VYSVĚTLENÍ ZADÁVACÍ DOKUMENTACE Č. 1

Název: **Rekonstrukce 3. NP budovy C areálu Botanická 68a pro kancelářské a laboratorní zázemí C4e**

Název: **Masarykova univerzita**

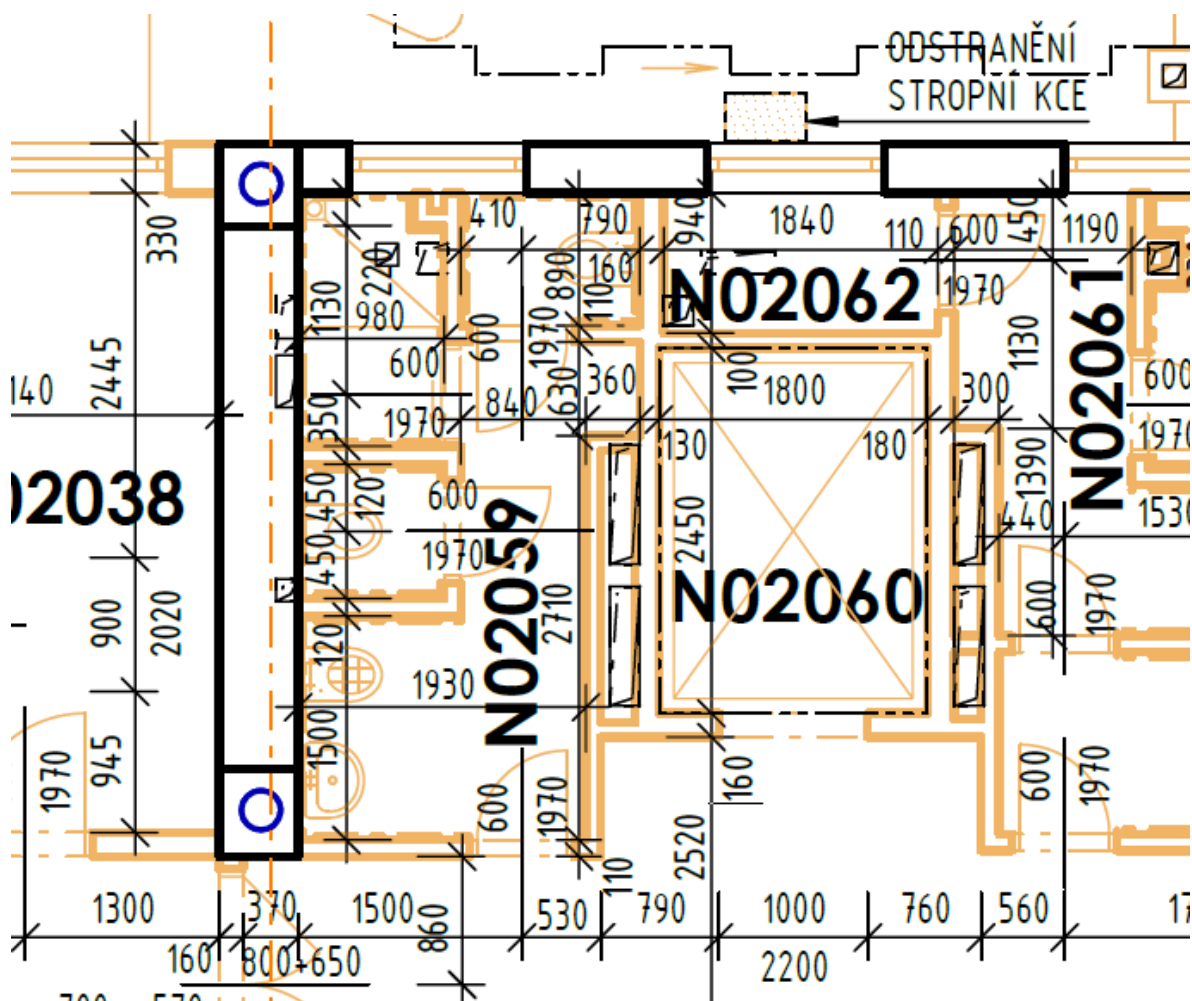
Z dokumentace není jasné místo klesání optického kabelu (a obecně i jiných kabelů) ze 3.NP do 1.NP. Místnosti N03505 a N01507 jsou nad sebou? Dají se použít naznačené stávající vertikální trasy vlevo, nebo vpravo, nebo bude stoupací trasa kompletně nová včetně vrtání přes podlaží? Pokud se má vrtat mělo by být součástí Soupisu prací velikost otvoru, tloušťka stropu a jejich počet.

Místnosti N10507 a N03505 jsou nad sebou jen v části znázorněného instalačního jádra.

Předpokládá se vedení ve stávajících trasách.

Popisky pro napojení jsou součástí jednotlivých položek. V místech, které nejsou specifikována, jsou tyto práce součástí položek 75, 76 a 71.
